ТЕХНИЧЕСКОЕ ЗАКЛЮЧЕНИЕ ЭКСПЕРТА
по гражданскому делу № 2-807/17 от 12.05.2017 г.

по иску **Наталья Сергеевны** к обществу с ограниченной
ответственностью «Кировские срубы» о защите прав потребителя

фото № 2

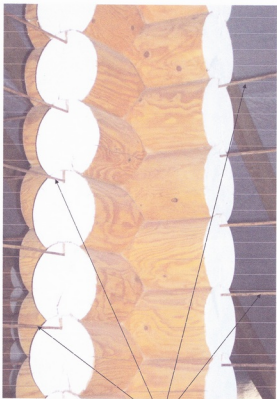
1. практически во всех перерубах в технологических пазах виден просвет, следовательно крепежные элементы (нагели и прижимные болты) отсутствуют, см. фото № 1, 2, 6;
2. верхние бревна (юротьши) в некоторых перерубах снимаются, см. фото № 3, 4;
3. центральный столб на мансардном этаже – собран без нагелей, см. фото № 2, конструкция – зыбкая, легко двигается от нажима рукой,
4. отклонение от вертикали столба составило – 20 + 40 мм.
5. стропильные ноги соединены на коньковой балке встык (по проекту – с накладками), см. фото № 8,
6. стропила соединяются накладками с креплением саморезами, некоторые соединения выполнены на гвоздях (по проекту – болтами $d = 12$ мм), см. фото № 9,
7. стропильные ноги вышли из опорных гнезд на верхних бревнах и «зависли», см. фото № 10, 11.

Прутья, продетые в сквозные технологические пазы центрального столба на мансарде

фото № 3

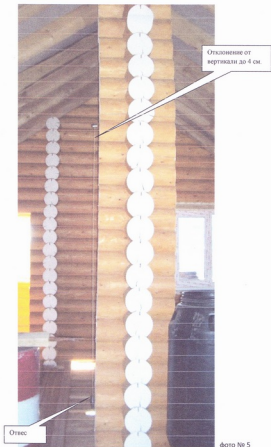
Ручная разборка
брусьев
